**Всемирный форум для согласования правил
в области транспортных средств**

173-я сессия

**Предложение по дополнению 1 к поправкам серии 02
к Правилам № 110 (транспортные средства,
работающие на КПП и СПГ)****Представлено Рабочей группой по общим предписаниям,
касающимся безопасности***

Рис. 1
Размеры заправочного узла

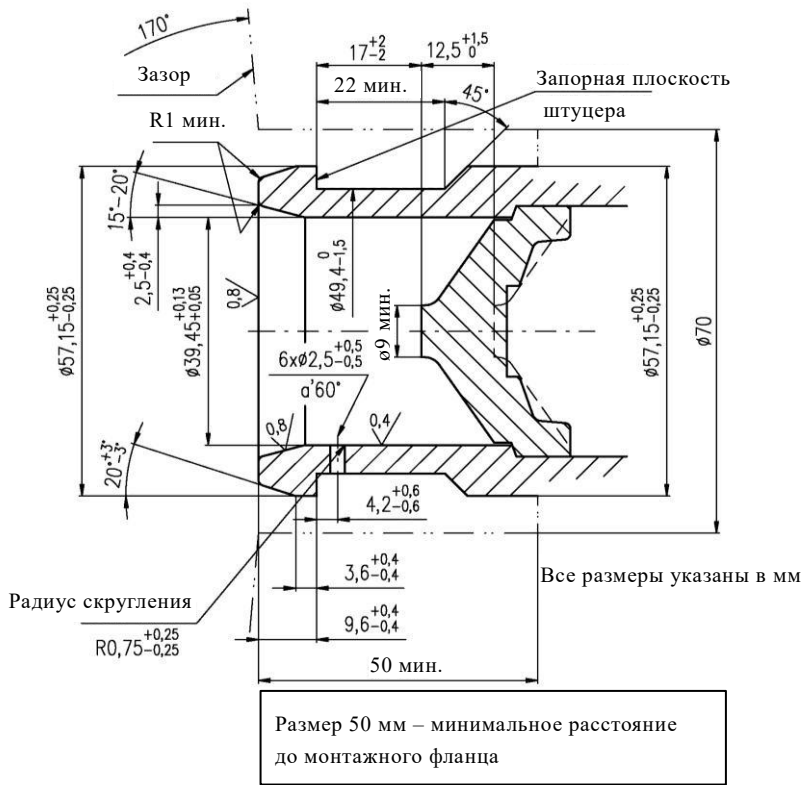
Включить новые пункты 4 и 4.1 следующего содержания:

«4. Размеры заправочного узла СПГ

4.1 На рис. 1 показаны размеры заправочного узла СПГ.
